質問回答書

工 事 番 号 : 工第04-6号

工 事 名 : 奈良県立医科大学新キャンパス新築工事(機械設備)

機械
②-513

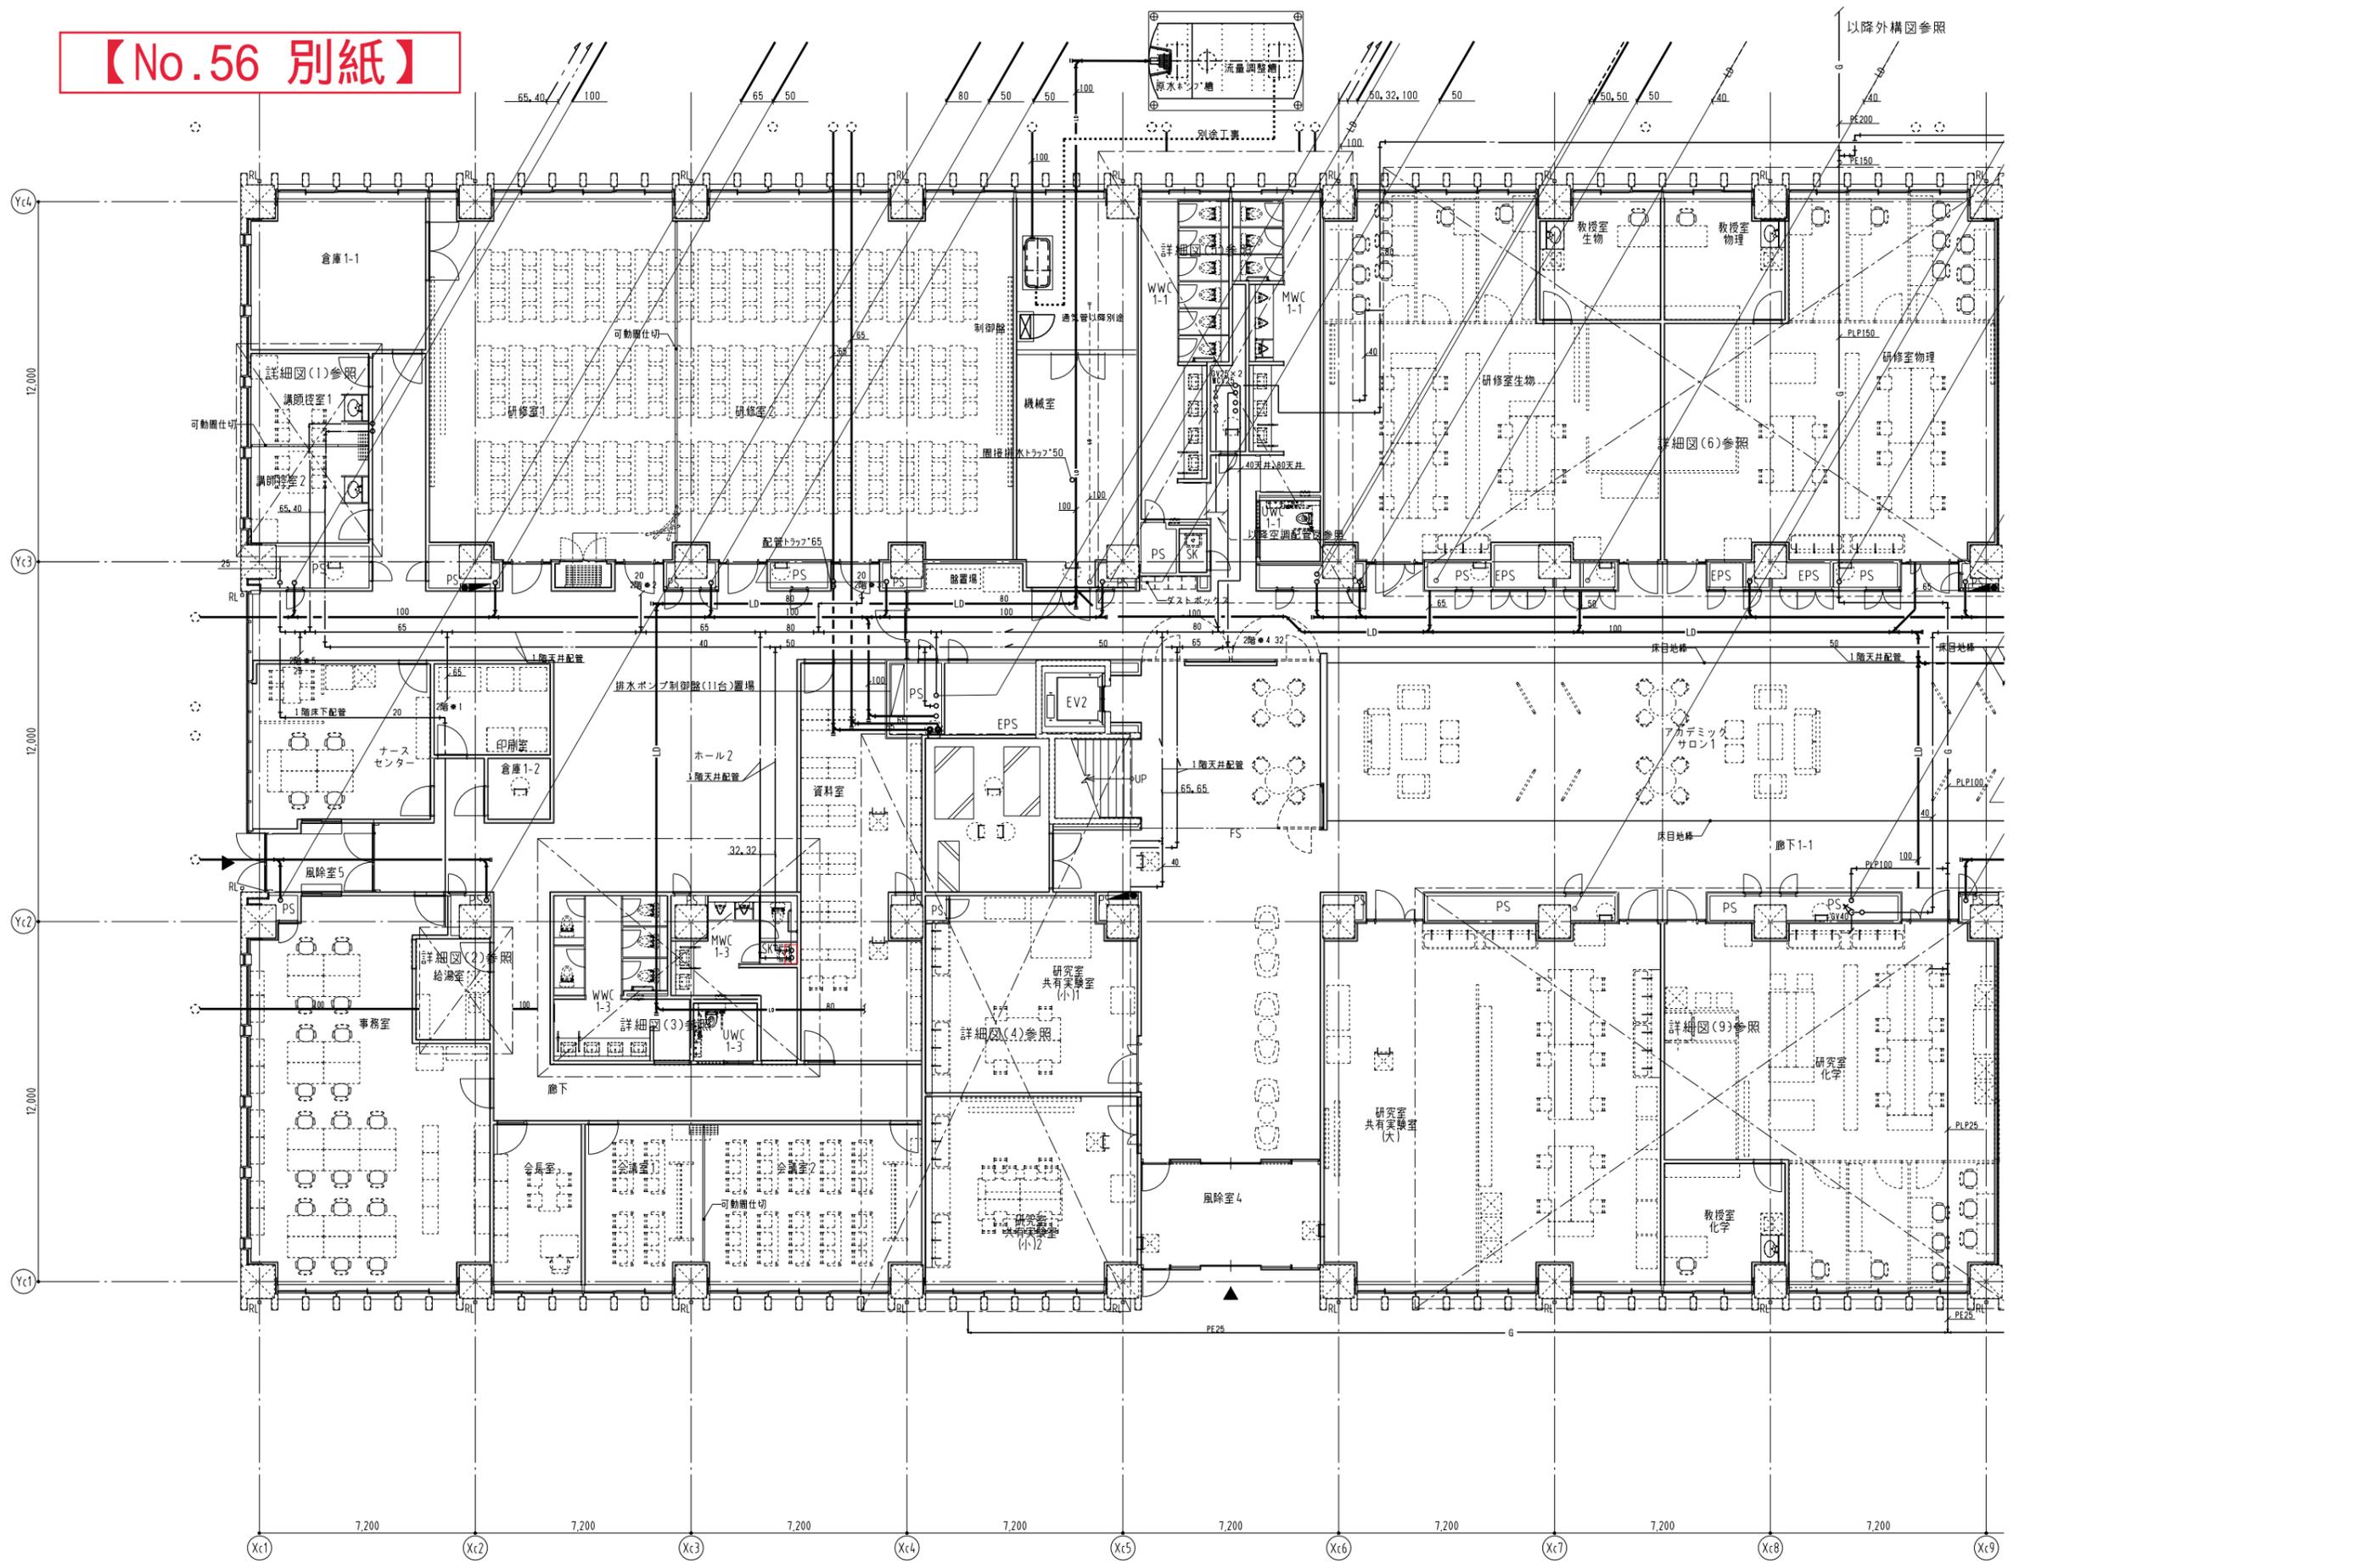
No	質 問	回 答
47	<p>図面No.①-101,103 講堂図書棟空調機器表(1),(3)でEHP-①-102-1,GHP-①-101-1,102-1の機外静圧が不明です。ご指示ください。</p>	<p>EHP-①-102-1:250Pa GHP-①-101-1:400Pa GHP-①-102-1:240Pa としてください。</p>
48	<p>数量表P.33,73,148 数量表内訳書の換気設備工事で講堂図書棟、講義棟及び体育施設棟のスパイラルダクトに高圧ダクトがありますが、各機器表の換気設備給排気ファンで500Paを超える機器は記載されておられません。どこで使用するのか、高圧ダクト使用範囲をご指示ください。</p>	<p>高圧ダクトの使用範囲は、スパイラルダクトの全長を想定していますが、受注後に監督員と協議してください。</p>
49	<p>機械 ②-512,513 1階UWC-1-1,1-2と2階UWC-1-1,2-2の詳細図が見当たりません。詳細図を頂けないでしょうか。</p>	<p>No.49 別紙1:給排水衛生設備 詳細図(1) No.49 別紙1:給排水衛生設備 詳細図(2) に明示しました。ご参照ください。</p>
50	<p>機械 ③-506,512、⑤-105 詳細図(1)1階講師控室の排水が以降1階平面図参照となっていますが1階平面図に見当たりません。外構図 ⑤-105の“7”の柵に接続すると考えて宜しいでしょうか。</p>	<p>よろしいです。</p>
51	<p>機械 ③-506,512 詳細図(3)1階MWC2,WWC2,UW2のSKに図面上側から右方向に50Aの配管の明記がありますが続きが平面図に見当たりません。不要と考えて宜しいでしょうか。本工事であれば用途とルートが明記された図面を頂けないでしょうか。</p>	<p>よろしいです。</p>
52	<p>機械 ③-507,514 詳細図(8)1階医学科実習室生物の給水配管50Aの続きが平面図で見当たりません。平面図の80A配管からの分岐と考えて宜しいでしょうか。</p>	<p>図面No. ③-513詳細図(7)をご参照ください。</p>

【No.49 別紙2】

機械
③-506

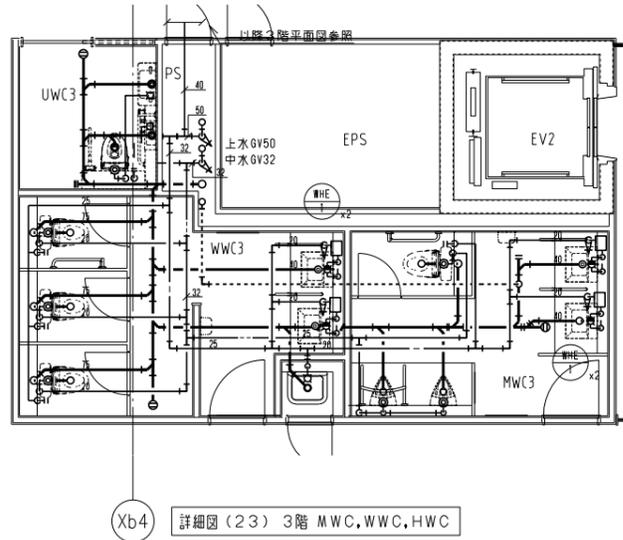
No	質 問	回 答
53	<p>屋外冷媒保温化粧カバーについて。 材質の明記が見当たらない棟がありますが 全て高耐食性(ガルバリウム鋼板)と考えて 宜しいでしょうか。</p>	<p>図面No.005 特記仕様書-3 ⑧保温に外装仕 様を記載しています。ご確認ください。</p>
54	<p>機械 ③-506,512 詳細図(4)1階ポンプ室・共有実験室(小)図 面上部の給水配管の続きが平面図で見当 たりません。続きが明記された図面を頂け ないでしょうか。</p>	<p>図面No. ③-506 Xc5~Xc6-Yc2~Yc3間の 給水配管が該当します。</p>
55	<p>機械 ⑤-102 WT-⑤-1受水槽について。メーカーと参考 型番をご教授下さい。</p>	<p>受注生産品の為、型番はありません。 参考メーカーは以下のとおりです。 ・日本木槽(株) ・(有)名倉工業所 ・トヨカワ機械工業(株)</p>
56	<p>機械 ③-506 XC6-YC3~YC4間の給水配管80Aの続きが 見当たりません。 続きが明記された図面を頂けないでしょ うか。</p>	<p>No.56 別紙:給排水衛生設備 1階平面図(1) に明示しました。ご参照ください。</p>
57	<p>機械 ③-511, XC9~XC10-YC2間の排水40Aと給水25Aの 続きが見当たりません。 続きが明記された図面を頂けないでしょ うか。</p>	<p>No.57 別紙:給排水衛生設備 詳細図(8)に明 示しました。ご参照ください。</p>
58	<p>機械 ③-516 詳細図(12)2階准教授・講師室の給水25Aの 続きが見当たりません。 続きが明記された図面を頂けないでしょ うか。</p>	<p>図面No.③-506図 Xc1~Xc2-Yc2~Yc3間の 給水配管が該当します。</p>

【No.56 別紙】
